### **Wyjaśnienia i zmiana Nr 1 treści specyfikacji istotnych warunków zamówienia**

**dla zadania pn. „Dostawa wraz z montażem mebli do Wydziału Mechanicznego Politechniki Gdańskiej”**

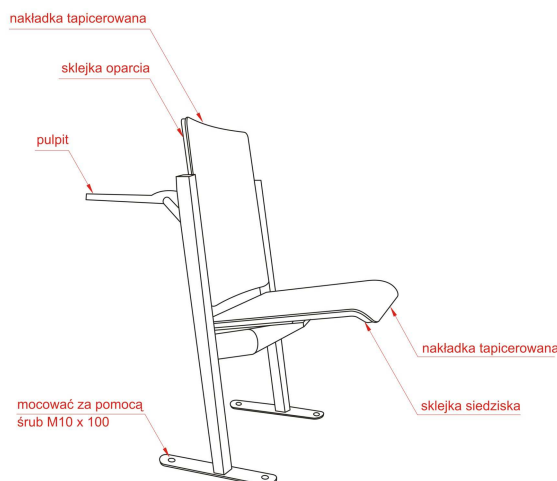
#### **Pytanie 4:**

Proszę o przesłanie rysunku i wyjaśnienie tego ca na czerwono „Wykonanie ze sklejki bukowej o gr. 12 mm profilowanej ergonomicznie 3D z podgięciem podkolanowym i **muldą dla guzków kulszowych, z nakładką tapicerską wykonaną ze sklejki bukowej gr. 4 mm, pianki poliuretanowej T-40 gr. 15 mm pokrytej tkaniną tapicerską**

nakładka tapicerska wykonana ze sklejki bukowej?

**Odpowiedź na pytanie 4:**

Zamawiający zmienia powyższy zapis SIWZ na „Wykonane ze sklejki o gr. 12 mm profilowanej ergonomicznie 3D z podgięciem podkolanowym, pianki poliuretanowej o gęstości od 30 do 40 kg/m<sup>3</sup>, gr. 15 mm pokrytej tkaniną tapicerską (kolor tkaniny w uzgodnieniu z Zamawiającym z pełnego katalogu tkanin)”.
